Keuringsverslag van een elektrische laagspanning- en zeer lage spanningsinstallatie

NIET CONFORM

Plaats van het onderzoek	
Straatnaam	Rue de la Station
Huisnummer	72
Busnummer	
Postcode	1200
Gemeente	SINT-LAMBRECHTS-WOLUWE
Land	België

Aard onderzoek: Controlebezoek van een oude huishoudelijke elektrische installatie van een wooneenheid bij verkoop op vraag van de verkoper volgens (KB 08/09/2019) - AREI Boek 1- 8.4.2. en 8.2.1. en 4.2.4.3.

Afbeelding schakel- en verdeelbord:

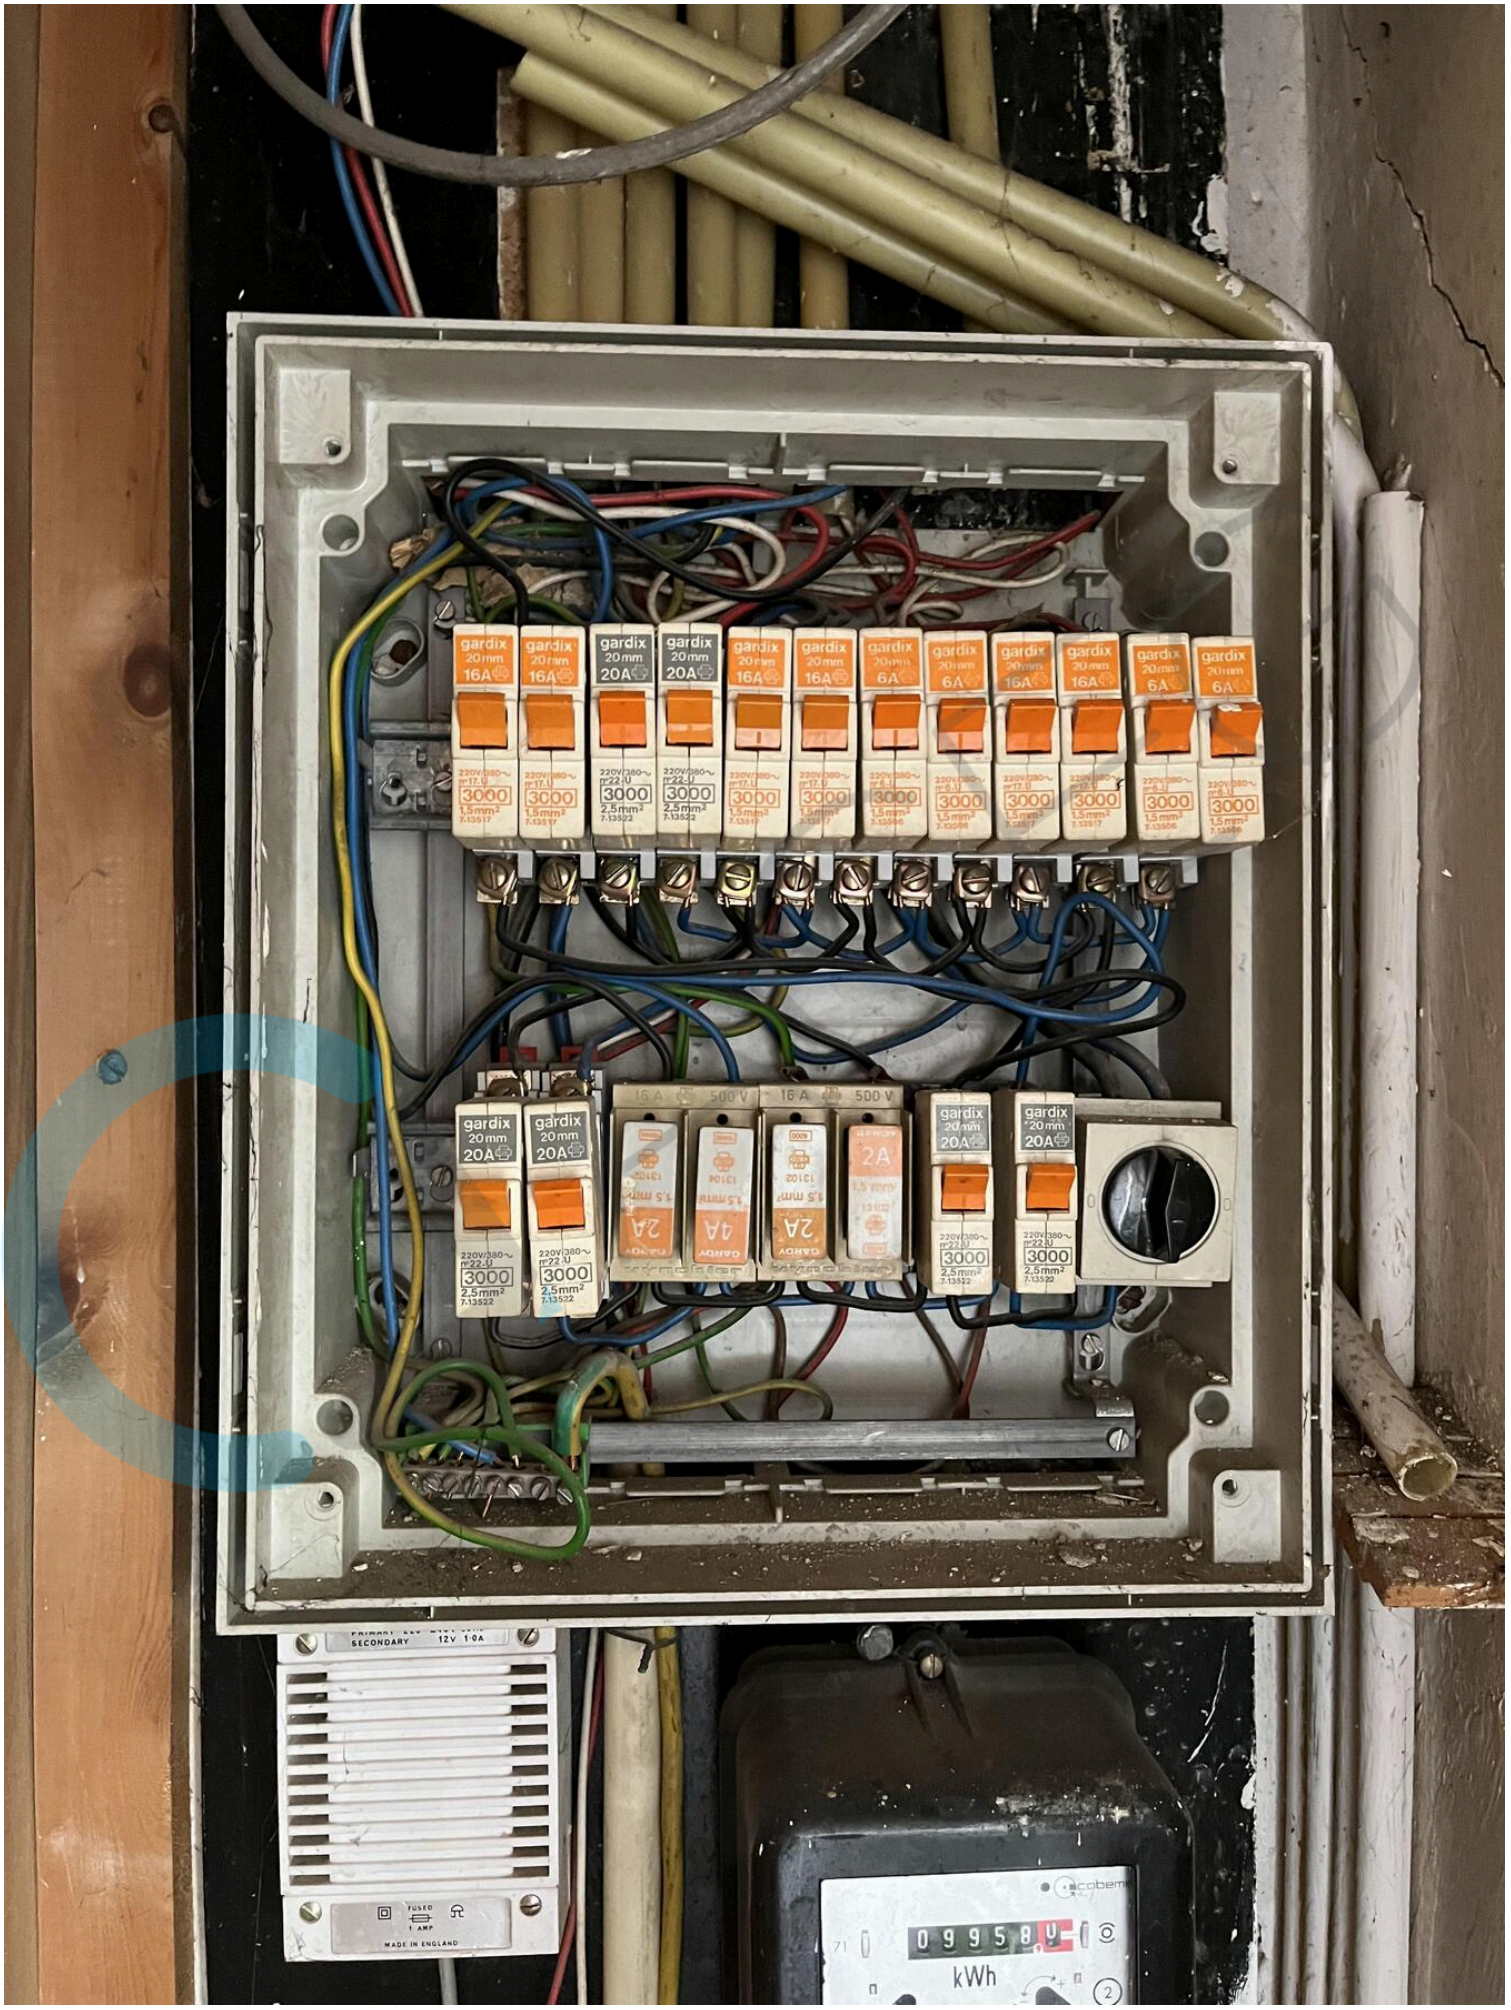
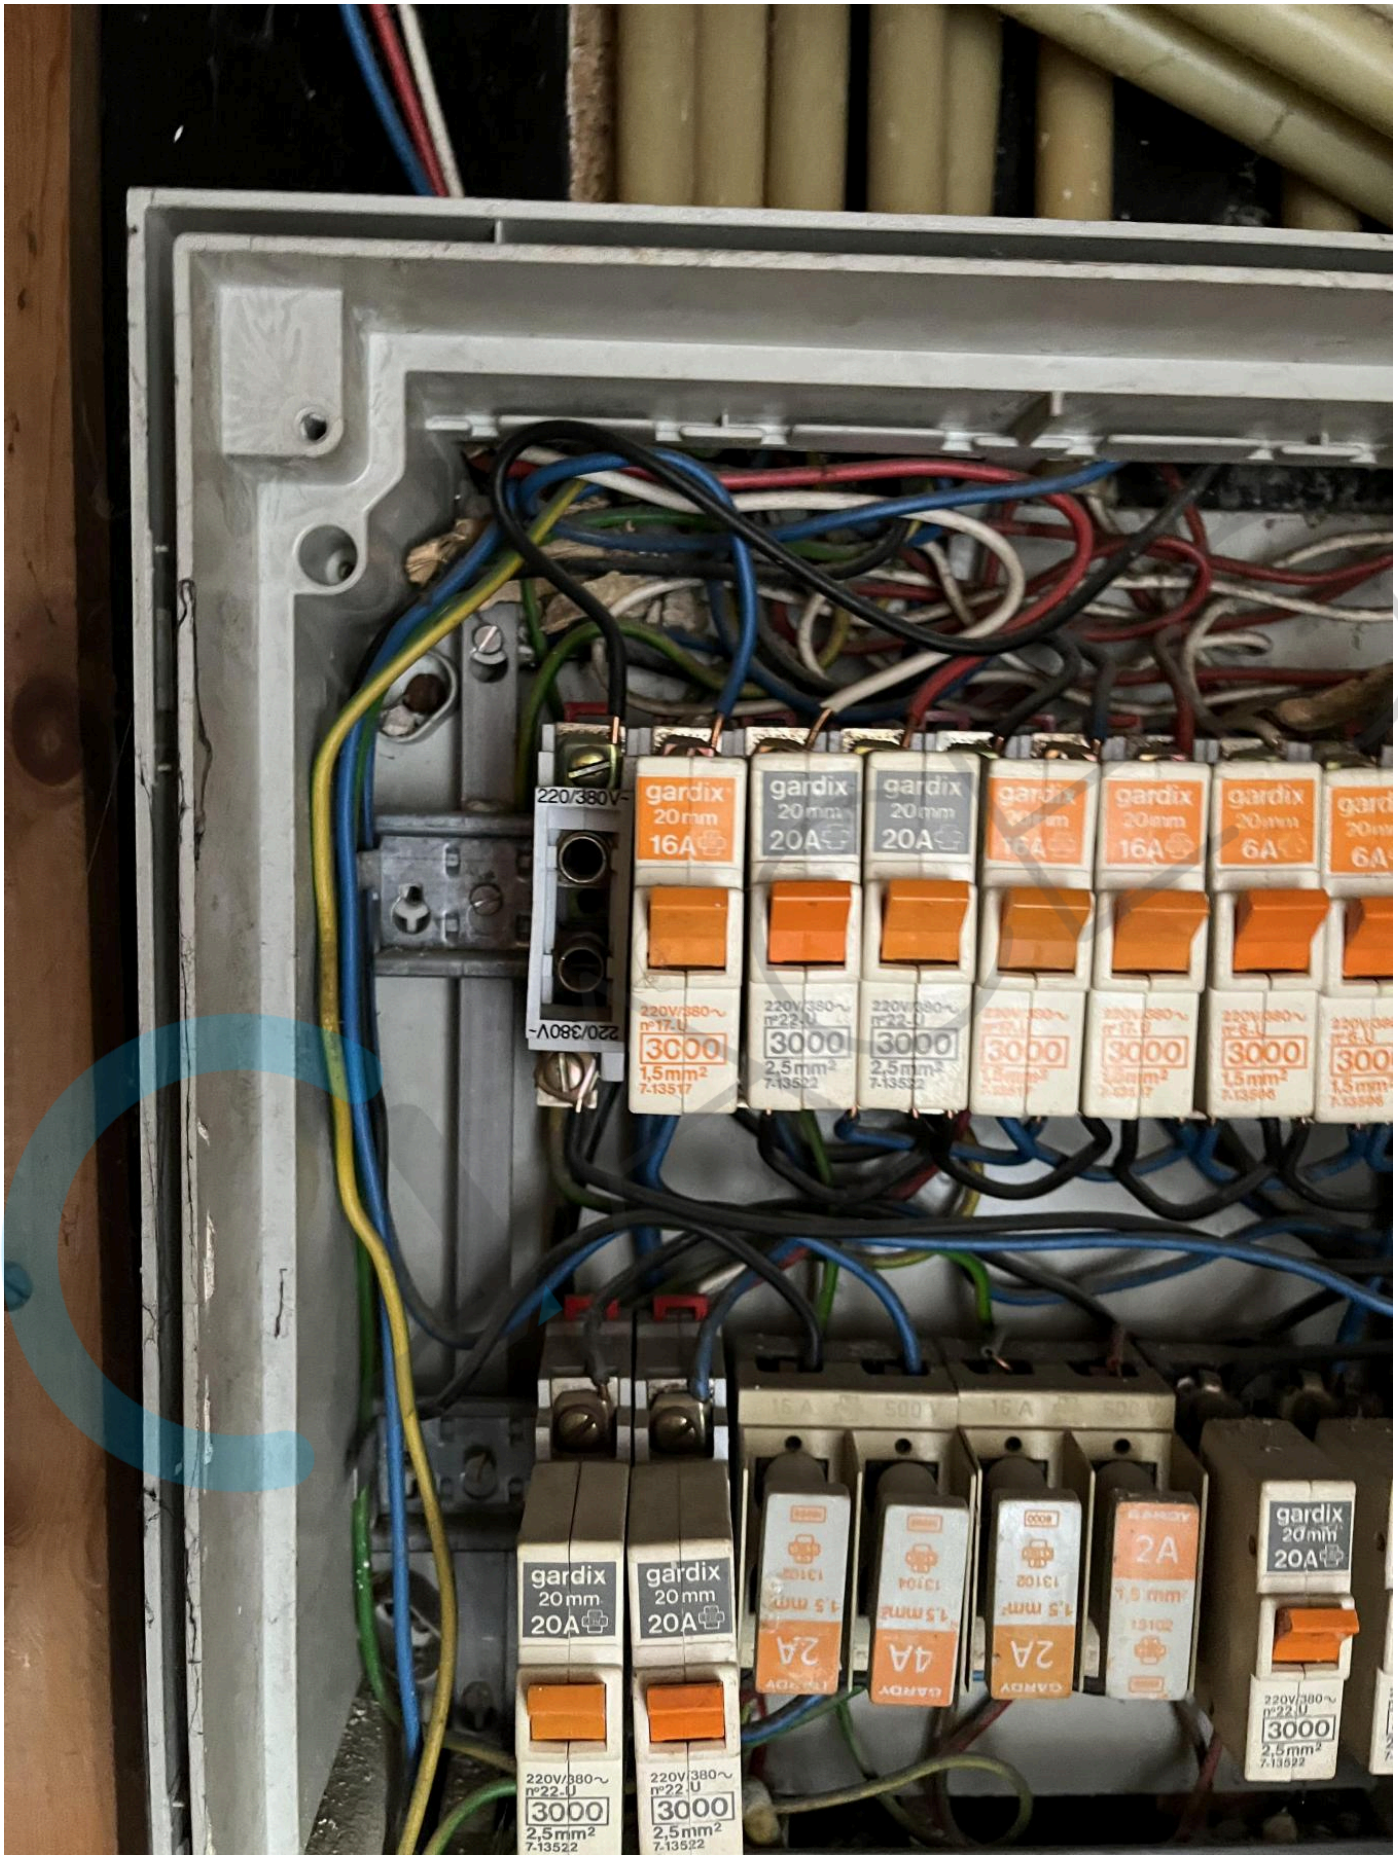
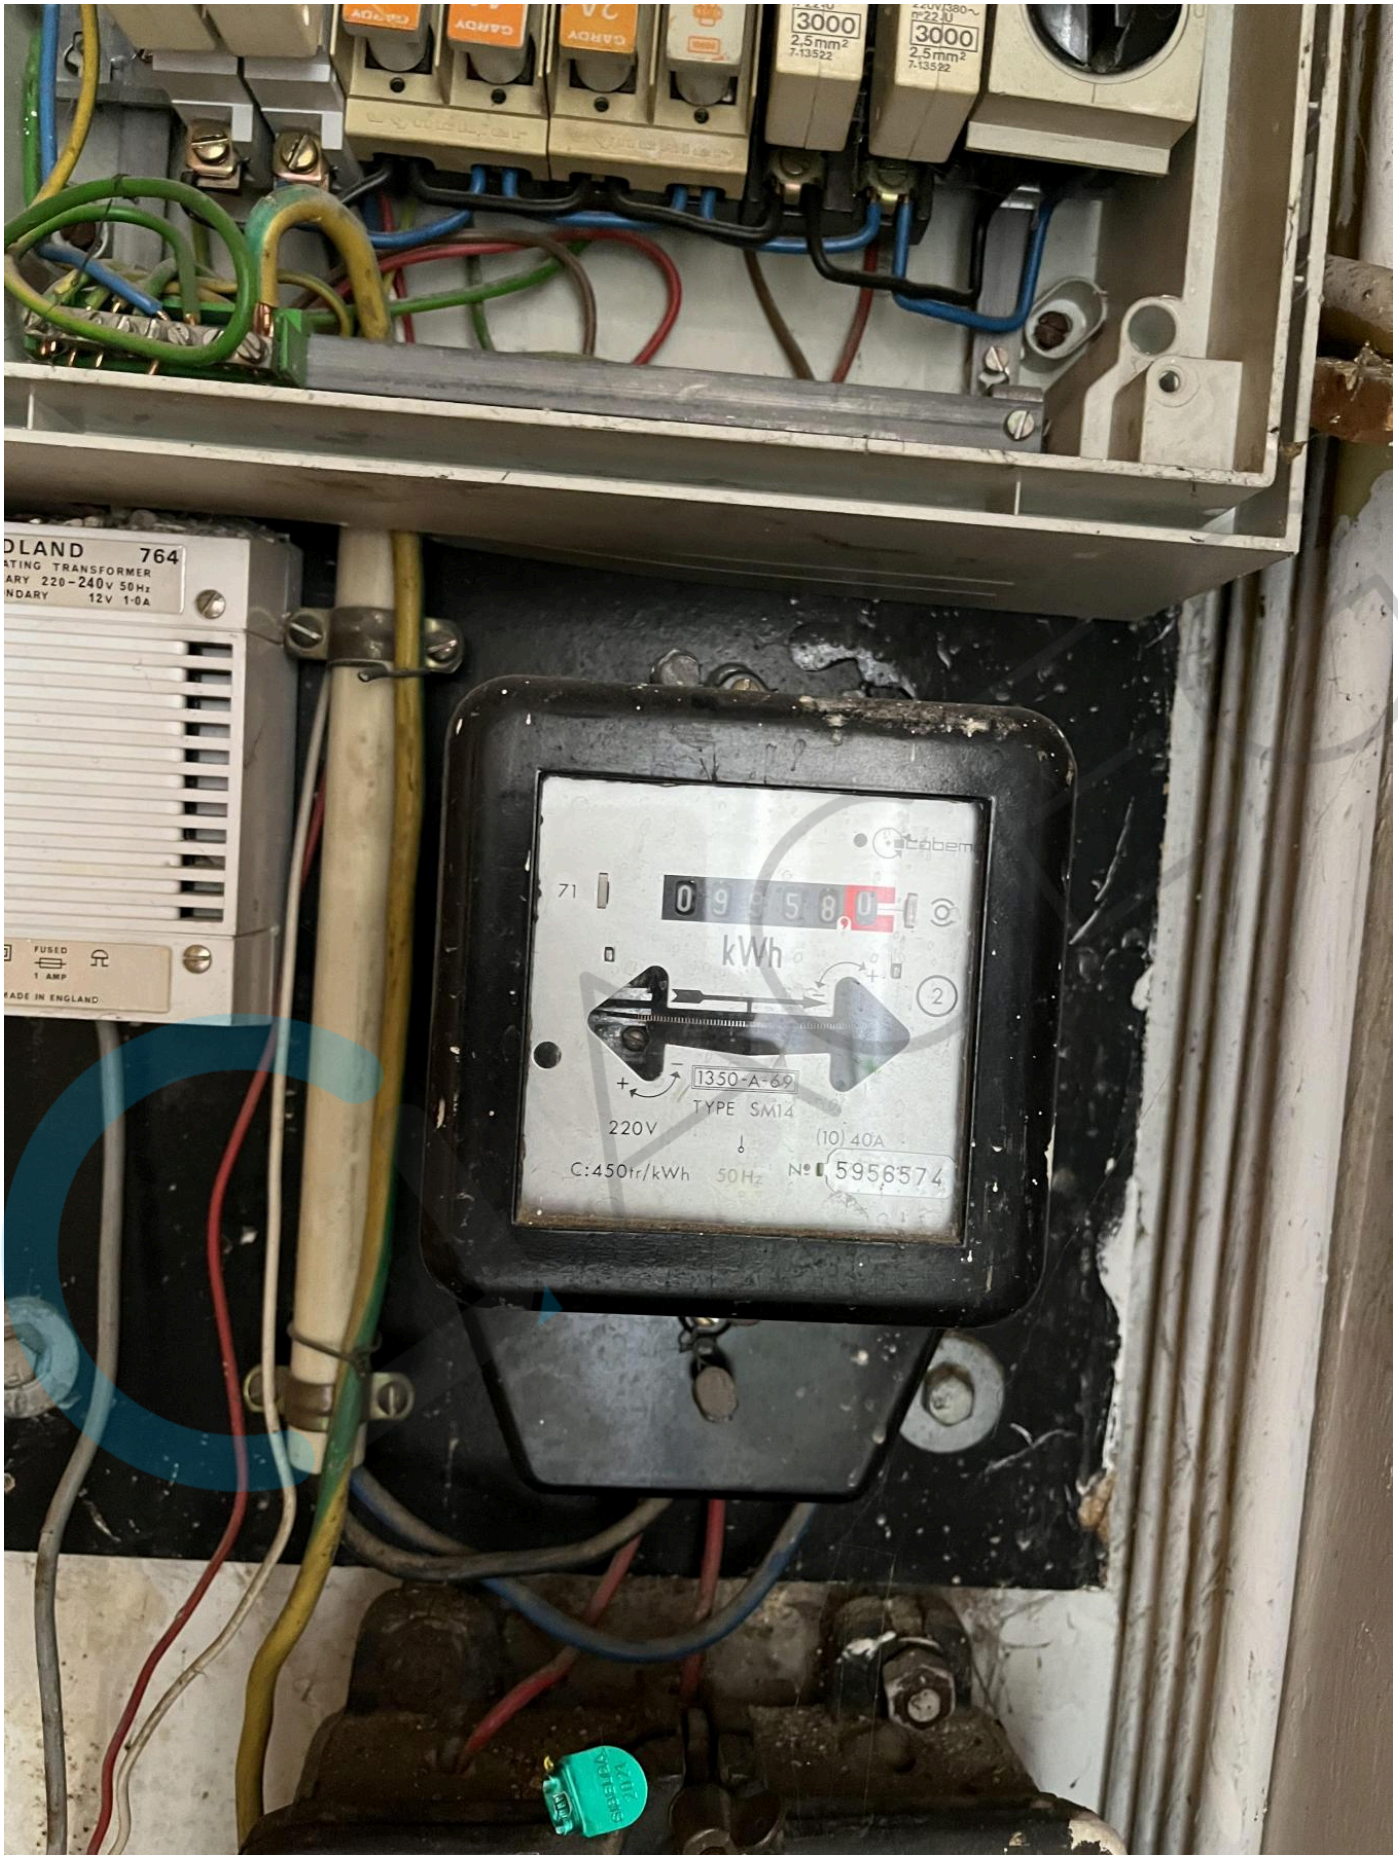
I5.01 De aanduiding van de stroomkringen en/of apparatuur, aansluitklemmen, enz dient aangebracht of vervolledigd te worden. (Boek 1 Onderafdeling 3.1.3.1. en 3.1.3.3.A. en 5.1.6.1)

I5.06 De deur en/of afschermplaat van het schakelbord dient (terug)geplaatst te worden. Aanraking van onder spanning staande delen mogelijk. (Boek 1 Afdeling 5.1.4. en 5.3.5.1.A. en 4.2.2.3.)

I5.10 De genaakbare, naakte onder spanning staande delen zijn onvoldoende afgeschermd. (Boek 1 Afdeling 5.1.4. en 4.2.2.3.)

I6.01 De differentieelschakelaar aan het begin van de huishoudelijke installatie is niet verzegelbaar. (Boek 1 Onderafdeling 4.2.4.3.)

I6.02 Een algemene differentieelstroombeschermingsinrichting met een nominale stroom (In) van minstens 40A en een gevoeligheid van maximum 300mA is niet geplaatst. (Boek 1 Onderafdeling 4.2.4.3. en 5.3.5.3.a.)

I6.04 Een differentieelstroombeschermingsinrichting met een gevoeligheid van 30mA is te plaatsen voor installaties van badkamer, wasmachine, vaatwas, droogkast en/of gelijkaardige toestellen. Deze dient ondergeschikt te zijn aan de hoofddifferentieelstroombeschermingsinrichting (Boek 1 Onderafdeling 7.1.4.3. en 4.2.4.3.)

I7.01 De smeltzekeringhouders of houders van kleine vermogensschakelaars met pennen met een sectie kleiner dan 10mm2 zijn niet voorzien van kalibreerelementen. (Boek 1 Onderafdeling 5.3.5.5.A.)
